Technical information 2009069

TECHNICAL DATA SHEET 2009069

The 726372-5 turbo is first of all replaced by the 726372-10 turbo and subsequently by the 726372-13 and -14 turbos.

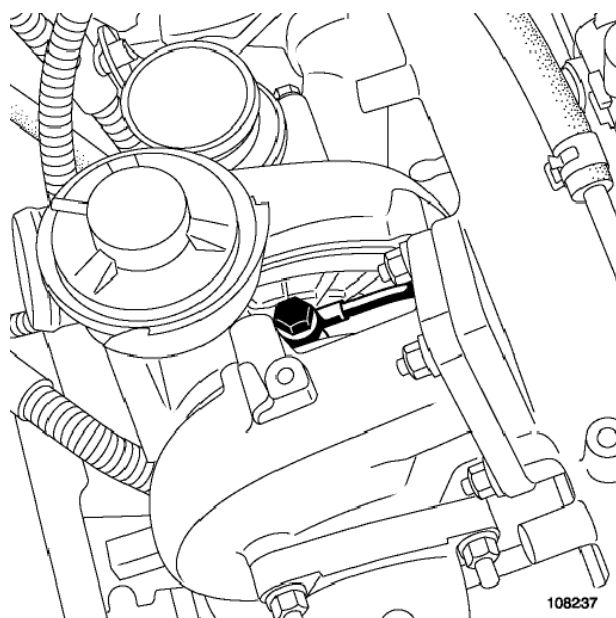
However, this is not a direct replacement. These turbos have a different thread type at the oil to housing inlet:

Ref. of turbo	Inlet fitting thread pitch
726372-5	M10 x 1.00mm 6H
726372-10	M10 x 1.25mm 6H
726372-13	M10 x 1.25mm 6H
726372-14	M10x 1.25mm 6H

Therefore, it is necessary to replace the oil inlet fitting when replacing the 726372-5 turbo with the current 726372-10-13-14.

Reference number of the Renault fitting: 7.701.058.008

It is not necessary to make any changes when replacing the 726372-10 turbo with the 726372-13 or-14 turbos.

TECHNISCHES MERKBLATT 2009069

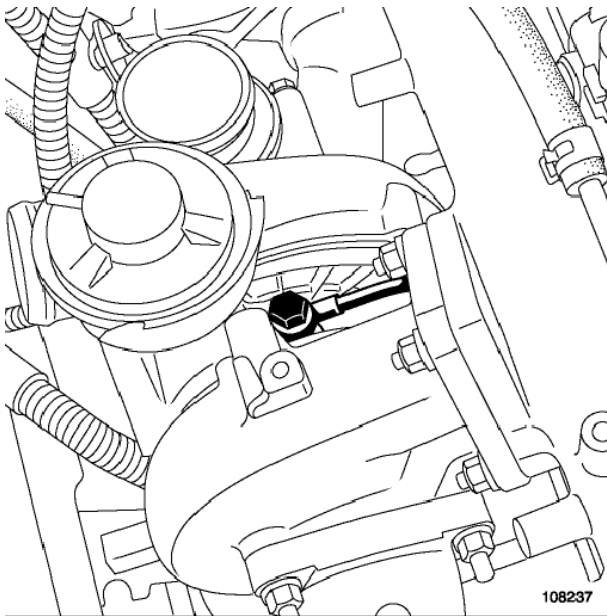
Der Turbolader 726372-5 wird zunächst durch das Modell 726372-10 und nachfolgend durch die Turbos 726372-13 und -14 ersetzt.

Aber dieser Ersatz erfordert einen kleinen Eingriff, denn die zuletzt genannten Turbos besitzen ein anderes Gewinde am Öleinlass zur Lagerung:

Ref. des Turbos	Öffnungsmaß des Anschlussgewindes am Einlass
726372-5	M10 x 1,00mm 6H
726372-10	M10 x 1,25mm 6H
726372-13	M10 x 1,25mm 6H
726372-14	M10x 1,25mm 6H

Daher müssen Sie beim Ersetzen des Turbos 726372-5 durch die gegenwärtigen Modelle 726372-10-13-14 das Anschlussstück am Öleinlass austauschen.

Die Renault-Referenznummer des Anschlussstücks lautet 7.701.058.008

Beim Ersetzen des Turbos 726372-10 durch das Modell 726372-13 oder -14 ist keine Veränderung erforderlich.

TEKNISK DATABLAD 2009069

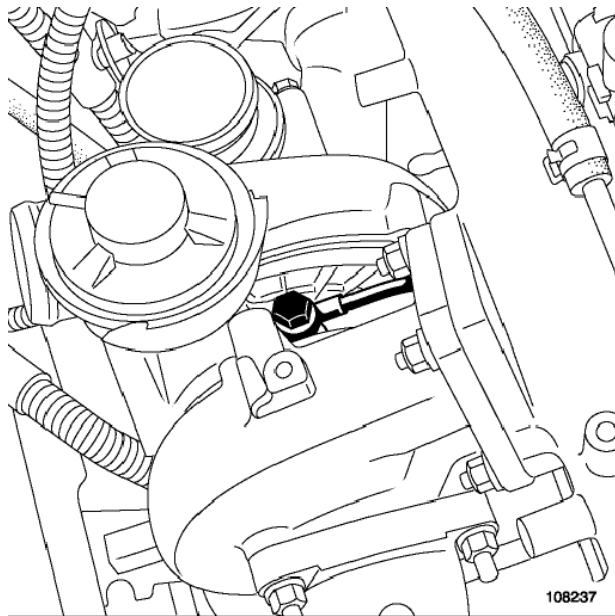
Turboen 726372-5 erstattes først af turboen 726372-10 og derefter af turboerne 726372-13 og -14.

Der er dog ikke tale om en direkte erstatning. Disse turboer har en anden gevindtype ved indløbet fra olie til huset:

Ref. på turbo	Indløbsfittings gevindstigning
726372-5 _____	M10 x 1,00mm 6H
726372-10 _____	M10 x 1,25mm 6H
726372-13 _____	M10 x 1,25mm 6H
726372-14 _____	M10x 1,25mm 6H

Derfor er det nødvendigt at udskifte olieindløbsfittingen, når turbo 726372-5 udskiftes med den nuværende 726372-10-13-14.

Referencenummeret på Renault-fittingen: 7.701.058.008

Det er ikke nødvendigt at foretage ændringer, når turboen 726372-10 udskiftes med turboerne 726372-13 eller 14.

FICHE TECHNIQUE 2009069

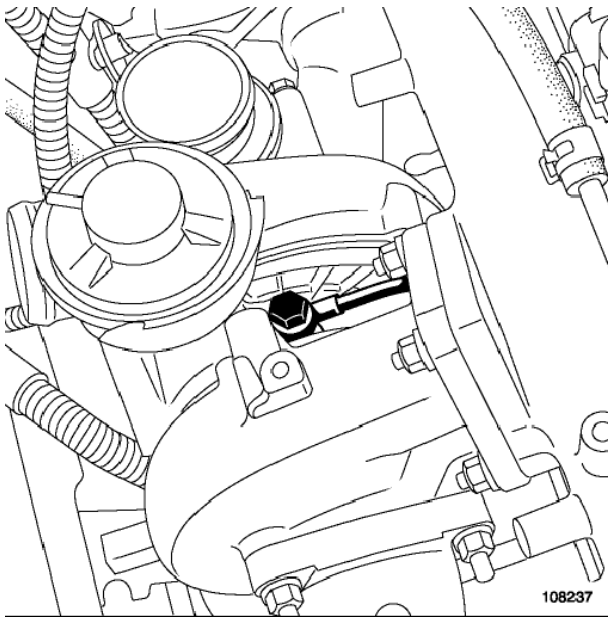
Le turbo 726372-5 est d'abord remplacé par le turbo 726372-10 puis par le turbo 726372-13 et -14.

Mais ce remplacement n'est pas direct. Ces turbos ont deux types de vis différentes, au niveau de l'entrée d'huile :

Réf. du turbo	Pas de vis raccord entrée
726372-5	M10 x 1.00mm 6H
726372-10	M10 x 1.25mm 6H
726372-13	M10 x 1.25mm 6H
726372-14	M10x 1.25mm 6H

Lorsqu'on veut remplacer le turbo 726372-5 par le turbo actuel 726372-10-13-14, il est donc nécessaire de remplacer le raccord d'entrée d'huile.

Référence Renault du raccord : 7.701.058.008

S'il s'agit de remplacer le turbo 726372-10 par le 726372-13,ou-14, aucun changement n'est nécessaire.

FICHA TÉCNICA 2009069

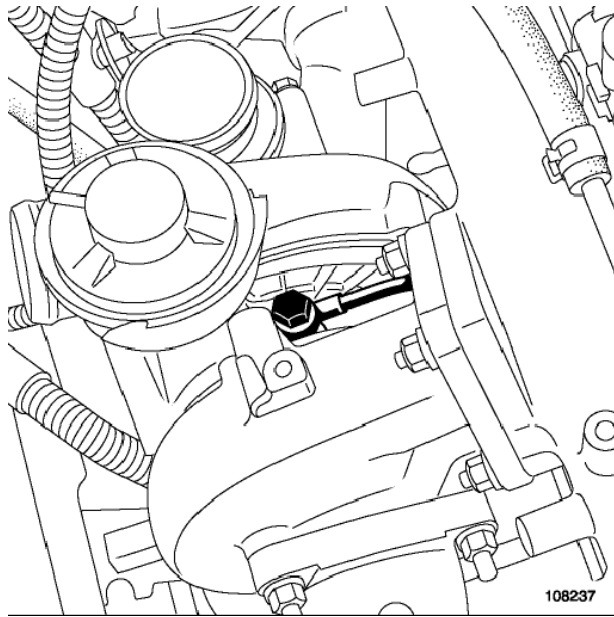
El turbo 726372-5 esta sustituido en primer lugar por el turbo 726372-10 y posteriormente por el turbo 726372-13 y -14

Pero esta sustitución no es directa, estos turbos tiene un tipo de rosca diferente, en la entrada de aceite al alojamiento:

Ref. de turbo	Paso de rosca racor entrada
726372-5	M10 x 1.00mm 6H
726372-10	M10 x 1.25mm 6H
726372-13	M10 x 1.25mm 6H
726372-14	M10x 1.25mm 6H

Por lo tanto, es necesario a la hora de cambiar el turbo 726372-5 por el actual el 726372-10-13-14, reemplazar el racor de entrada de aceite.

Referencia Renault del racor: 7.701.058.008

En el caso de sustituir el turbo 726372-10 por el 726372-13,o-14 no es necesario hacer ningún cambio.

SCHEDA TECNICA 2009069

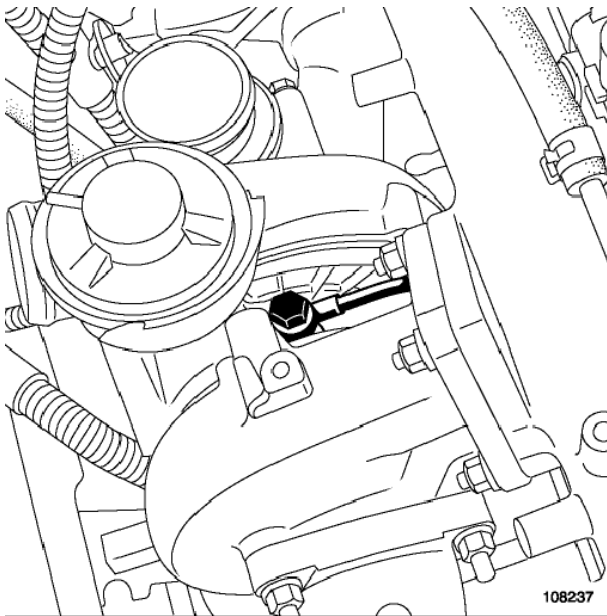
Il turbo 726372-5 viene sostituito innanzitutto con il turbo 726372-10 e in seguito con il turbo 726372-13 y -14

Questa sostituzione però non è diretta; questi turbo presentano una filettatura diversa all'ingresso dell'olio nell'alloggiamento:

Rif. del turbo	Passo filettato raccordo ingresso
726372-5	M10 x 1.00mm 6H
726372-10	M10 x 1.25mm 6H
726372-13	M10 x 1.25mm 6H
726372-14	M10x 1.25mm 6H

Pertanto, quando si procede a sostituire il turbo 726372-5 con quello attuale (726372-10-13-14) è necessario cambiare il raccordo di ingresso dell'olio.

Riferimento Renault del raccordo: 7.701.058.008

Se si sostituisce il turbo 726372-10 con il 726372-13, o -14 non è necessario apportare nessuna modifica.

FICHA DE DADOS TÉCNICOS 2009069

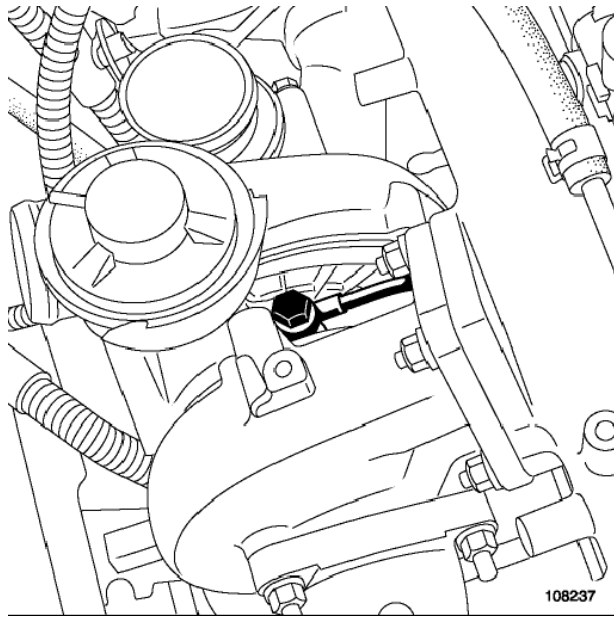
O turbo 726372-5 é substituído em primeiro lugar pelo turbo 726372-10 e, posteriormente, pelo turbo 726372-13 e -14

Mas esta substituição não é direta; estes turbos têm um tipo de rosca diferente na entrada do óleo para o alojamento:

Ref. ^a de turbo	Passo da rosca racor entrada
726372-5	M10 x 1,00mm 6H
726372-10	M10 x 1,25mm 6H
726372-13	M10 x 1,25mm 6H
726372-14	M10x 1,25mm 6H

Portanto, quando se trocar o turbo 726372-5 pelo atual 726372-10-13-14, é preciso substituir o racor de entrada de óleo.

Referência Renault do racor: 7.701.058.008

No caso de se substituir o turbo 726372-10 pelo 726372-13, ou -14, não é necessário fazer qualquer alteração.

KARTA DANYCH TECHNICZNYCH 2009069

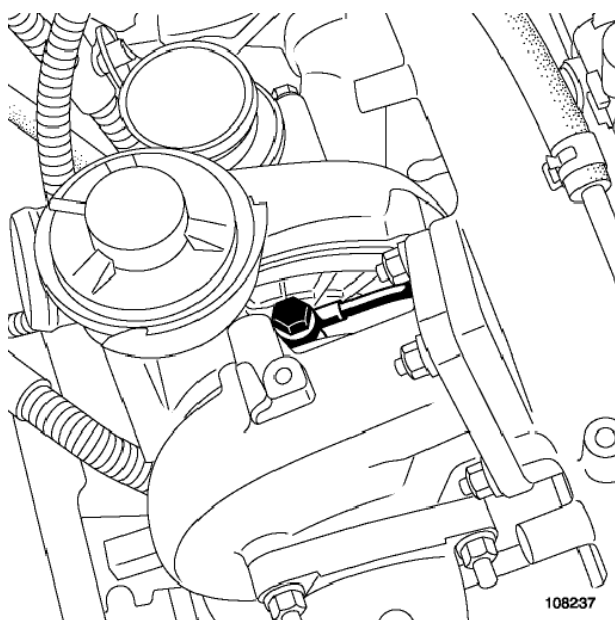
Turbina 726372-5 jest zastępowana w pierwszej kolejności przez turbinę 726372-10, a następnie przez turbiny 726372-13 i -14.

Nie jest to jednak bezpośredni zamiennik. Turbiny te mają inny rodzaj gwintu na wlocie oleju do obudowy:

Nr ref. turbo	Skok gwintu złącza wlotowego
726372-5	M10 x 1.00mm 6H
726372-10	M10 x 1.25mm 6H
726372-13	M10 x 1.25mm 6H
726372-14	M10x 1.25mm 6H

Dlatego konieczna jest wymiana złączki wlotu oleju przy wymianie turbo 726372-5 na obecne 726372-10-13-14.

Numer referencyjny złączki Renault: 7.701.058.008

Nie ma konieczności dokonywania żadnych zmian przy wymianie turbo 726372-10 na turbo 726372-13 lub-14.

TECHNICKÝ LIST 2009069

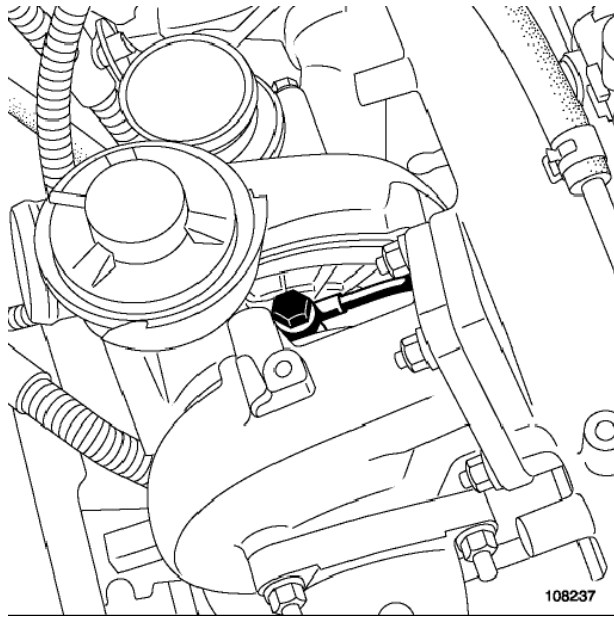
Nejdříve bylo turbo 726372-5 nahrazeno turbem 726372-10 a později turbem 726372-13 a -14.

Nejedná se ale o přímou náhradu, neboť tato turba mají odlišný typ závitů na přívodu oleje v uložení:

Označení turba	Závitová rozteč - vstupní spojka
726372-5	M10 x 1,00mm 6H
726372-10	M10 x 1,25mm 6H
726372-13	M10 x 1,25mm 6H
726372-14	M10x 1,25mm 6H

Vzhledem k této skutečnosti je nutné při náhradě turba 726372-5 turbem 726372-10-13-14 nahradit také spojku přívodu oleje.

Renault označení spojky: 7.701.058.008

V případě náhrady turba 726372-10 za turbo 726372-13 nebo -14 není třeba provádět žádné další změny.

FIȘĂ TEHNICĂ 2009069

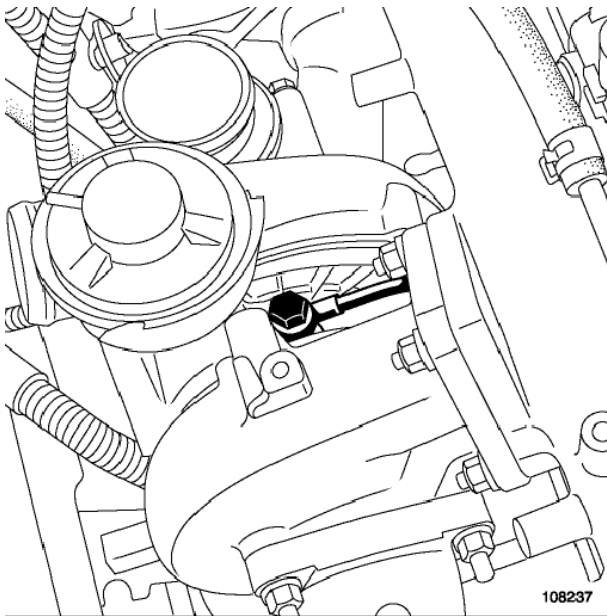
Turbina 726372-5 este înlocuită mai întâi de turbina 726372-10 și apoi de turbinele 726372-13 și -14.

Cu toate acestea, nu este vorba de o înlocuire directă. Aceste turbos au un tip de filet diferit la intrarea uleiului în carcasă:

Ref. de turbo	Pasul filetat al racordului de intrare
726372-5	M10 x 1,00mm 6H
726372-10	M10 x 1,25mm 6H
726372-13	M10 x 1,25mm 6H
726372-14	M10x 1,25mm 6H

Prin urmare, este necesar să înlocuiți racordul de admisie a uleiului atunci când înlocuiți turbo 726372-5 cu actualul 726372-10-13-14.

Numărul de referință al racordului Renault: 7.701.058.008

Nu este necesar să se facă nicio modificare atunci când se înlocuiește turbina 726372-10 cu turbina 726372-13 sau 14.

MŰSZAKI ADATLAP 2009069

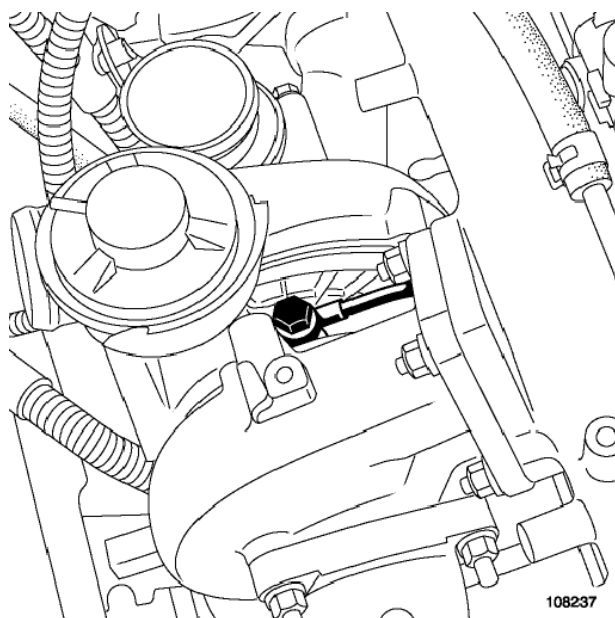
A 726372-5 turbót először a 726372-10 turbó, majd a 726372-13 és -14 turbók váltják fel.

Ez azonban nem közvetlen csere. Ezeknek a turbóknak más típusú menetük van az olaj és a ház közötti bemenetnél:

A turbó hivatkozási száma	Bemeneti szerelvény menettávolsága
726372-5 _____	M10 x 1,00mm 6H
726372-10 _____	M10 x 1,25mm 6H
726372-13 _____	M10 x 1,25mm 6H
726372-14 _____	M10x 1,25mm 6H

Ezért a 726372-5 turbónak a jelenlegi 726372-10-13-14-es turbóra történő cseréjekor ki kell cserélni az olajbevezető szerelvényt.

A Renault szerelvény hivatkozási száma: 7.701.058.008

A 726372-10 turbónak a 726372-13 vagy 14 turbóra történő cseréje esetén nem szükséges semmilyen változtatás.

TEHNIČNI LIST 2009069

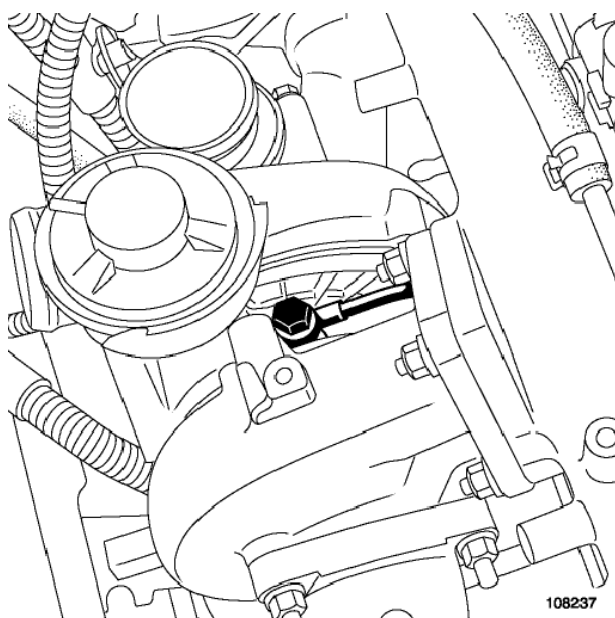
Turbopolnilnik 726372-5 je najprej zamenjal turbopolnilnik 726372-10, nato pa še turbopolnilnika 726372-13 in -14.

Vendar to ni neposredna zamenjava. Ti turbopolnilniki imajo drugačen tip navoja na vstopu olja v ohišje:

Ref. turbo motorja	Razmik navoja vhodne armature
726372-5	M10 x 1.00mm 6H
726372-10	M10 x 1.25mm 6H
726372-13	M10 x 1.25mm 6H
726372-14	M10x 1.25mm 6H

Zato je treba pri zamenjavi turbopolnilnika 726372-5 s sedanjim 726372-10-13-14 zamenjati priključek za dovod olja.

Referenčna številka priključka Renault: 7.701.058.008

Pri zamenjavi turbopolnilnika 726372-10 s turbinama 726372-13 ali 14 ni treba opraviti nobenih sprememb.
